BAULEITPLANUNG DER STADT RHEDA-WIEDENBRÜCK

**BEBAUUNGSPLAN NR. 391
„VARENSELLER STRAÙE / KERNEKAMPSTRAÙE“**

Beratungsunterlagen zum Gesamtverfahren

Rheda-Wiedenbrück, April 2021

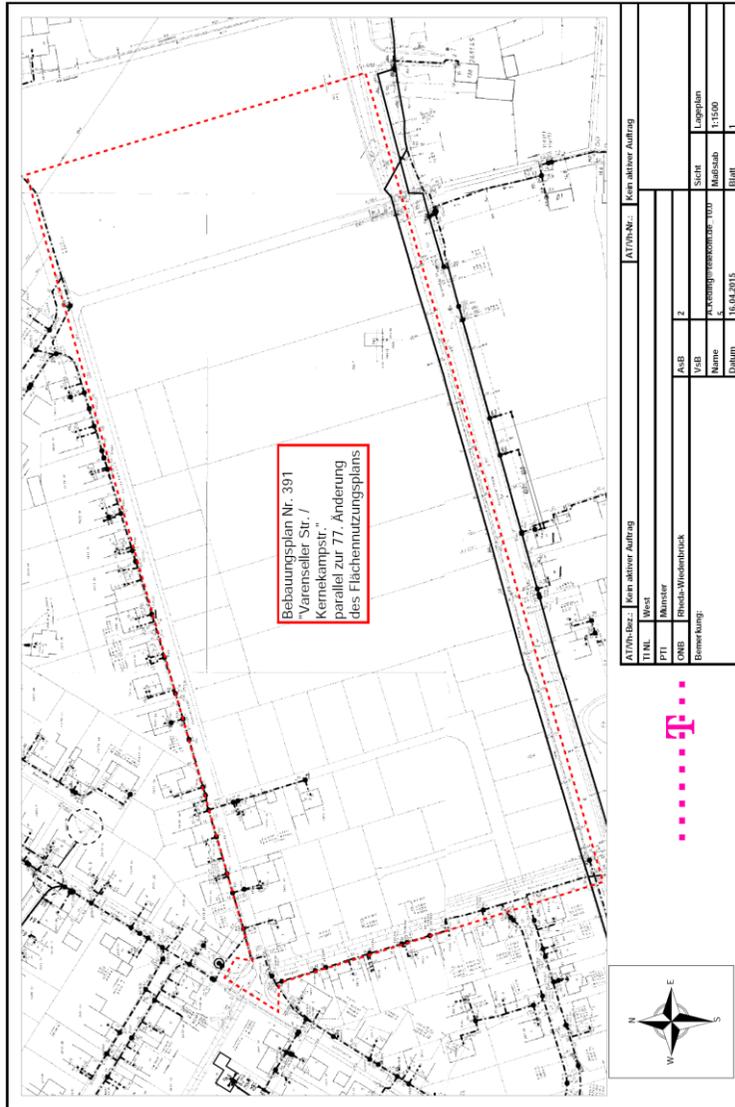
Wir bitten folgende fachliche Festsetzung in den Bebauungsplan aufzunehmen:

In allen Straßen bzw. Gehwegen sind geeignete und ausreichende Trassen mit einer Leitungszone in einer Breite von ca. 1 m für die Unterbringung der Telekommunikationslinien der Telekom vorzusehen.

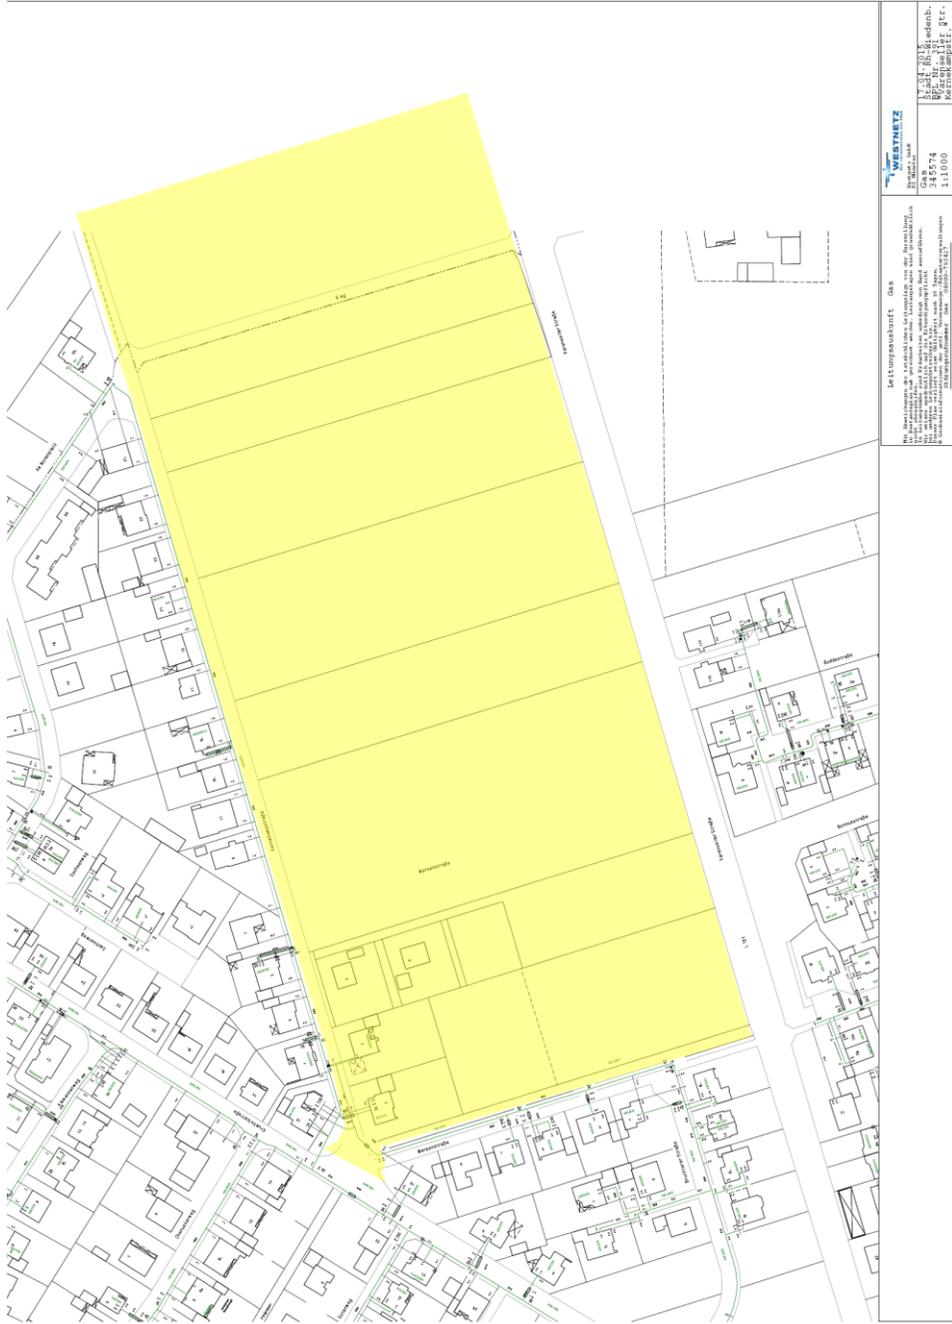
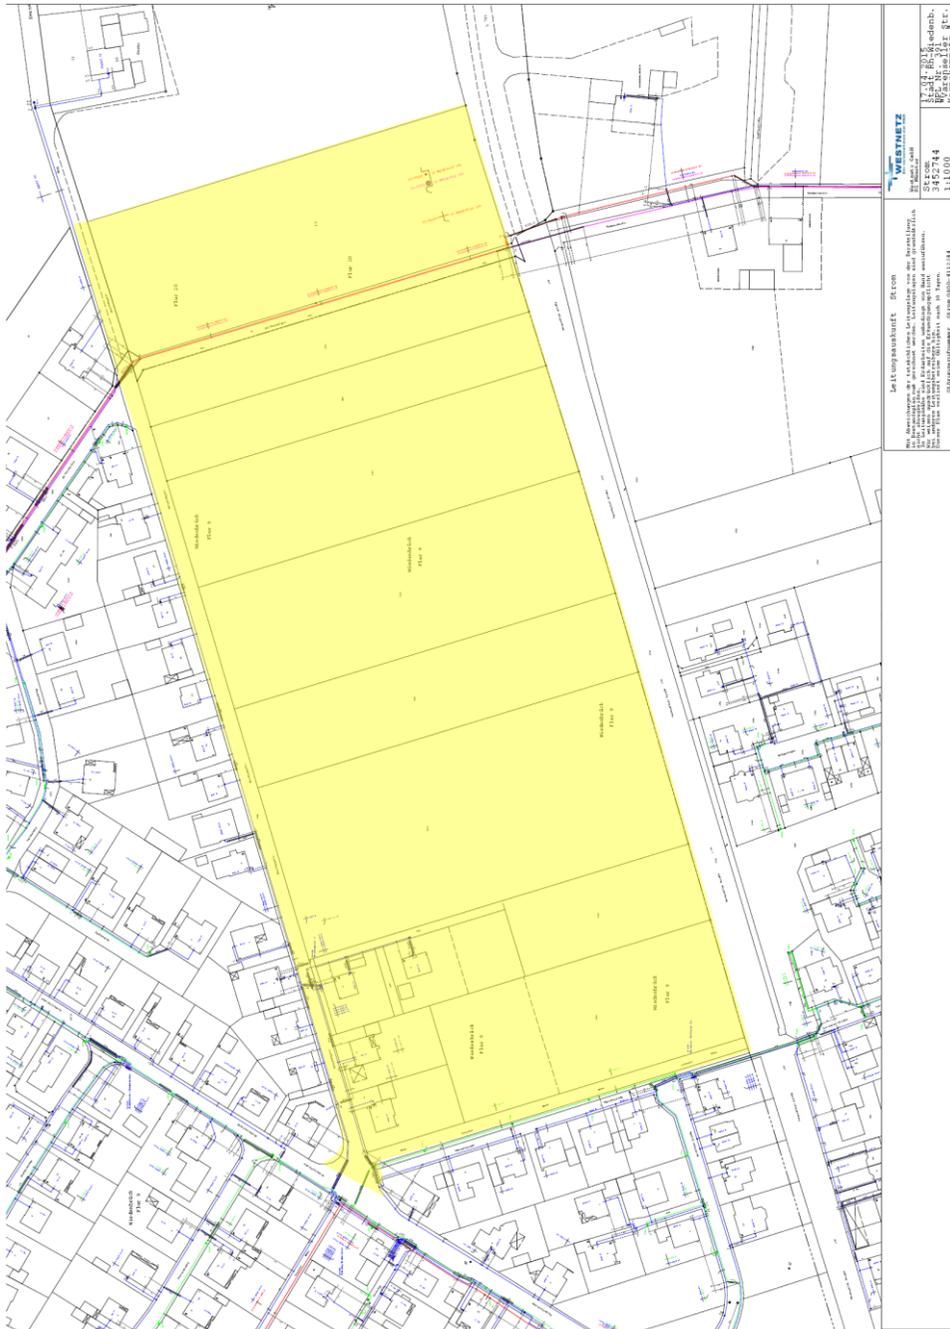
Wir weisen darauf hin, dass sich am Rande bzw. innerhalb des Geltungsbereiches der o.g. Änderungen 1-kV-/10-kV-Kabel und Beleuchtungskabel der Netzgesellschaft Rheda-Wiedenbrück GmbH & Co. KG sowie Gasleitungen der RWE Deutschland AG befinden.

Maßnahmen die den ordnungsgemäßen Bestand und Betrieb der Leitungen beeinträchtigen oder gefährden, dürfen nicht vorgenommen werden. Für den Dienstgebrauch und zur Berücksichtigung bei Ihren weiteren Planungen, übersenden wir Ihnen einen Planausschnitt, aus dem der Leitungsbestand ersichtlich ist.

Die Hinweise zum Leitungsbestand werden zur Kenntnis genommen und sind im Rahmen der Umsetzung abschließend zu klären.
